**AVIS DE LA MISSION RÉGIONALE  
D'AUTORITÉ ENVIRONNEMENTALE PAYS DE LA LOIRE  
PROJET D'EXTENSION D'UN ENTREPÔT  
DE STOCKAGE SOCIÉTÉ LSL – GROUPE INTERSPORT  
COMMUNE DE MACHECOUL-SAINT-MÊME (44)**

n° PDL-2020-4842

Plan de situation et délimitation du périmètre du site LSL en projet (extraits de l'étude d'impact pages 33 et 34)

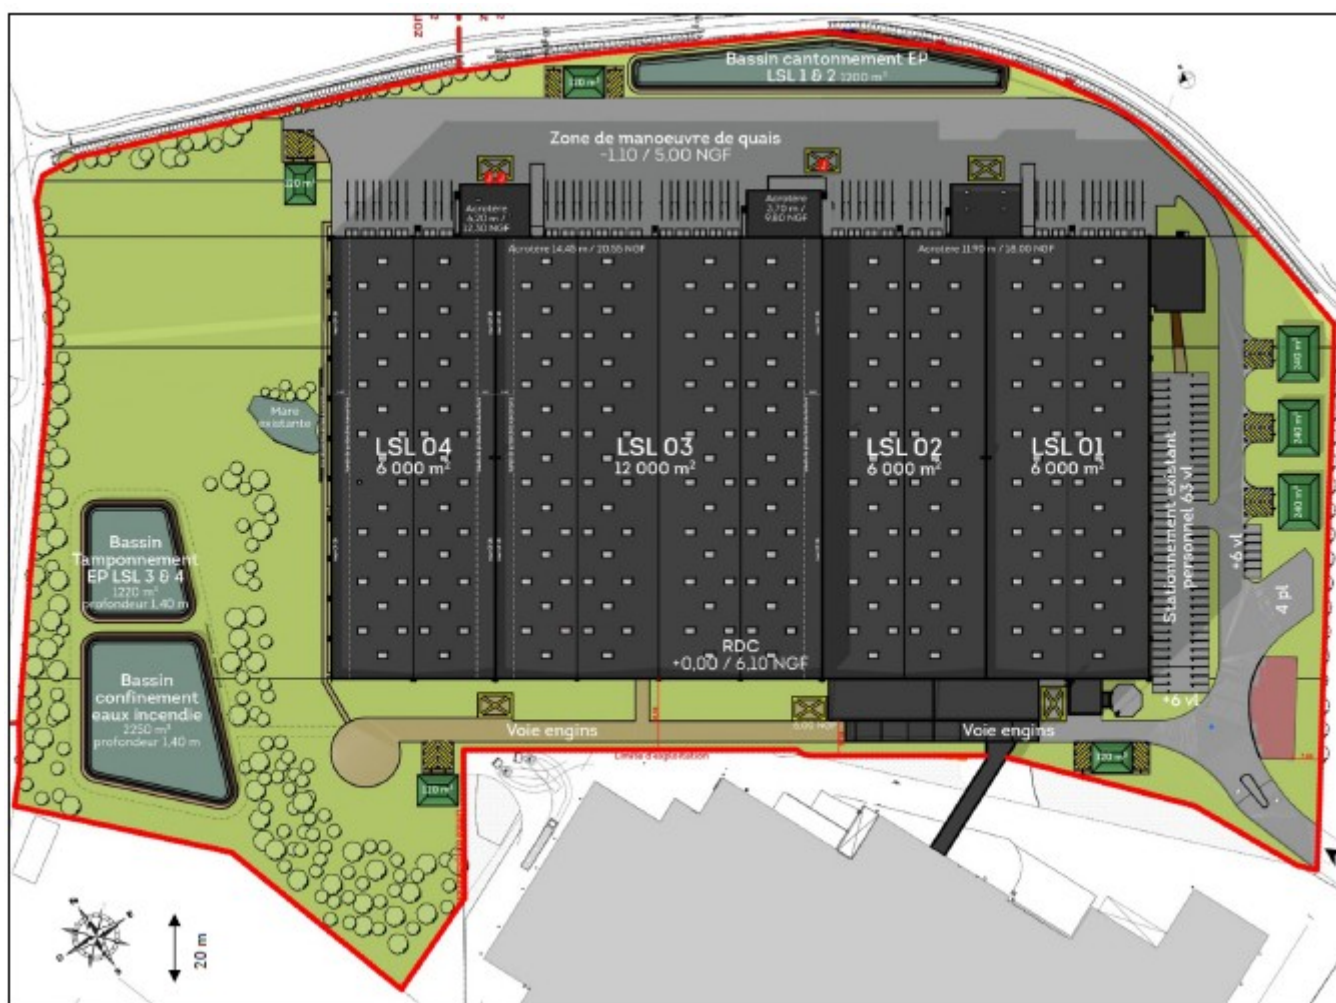
La MRAe observe que la description du projet et les illustrations proposées par l'étude d'impact ne permettent pas de distinguer clairement les éléments relevant du projet et les installations déjà existantes (hormis les cellules de stockage elles-mêmes), ce qui oblige le lecteur à se reporter au document de présentation générale du projet pour en cerner les périmètres.
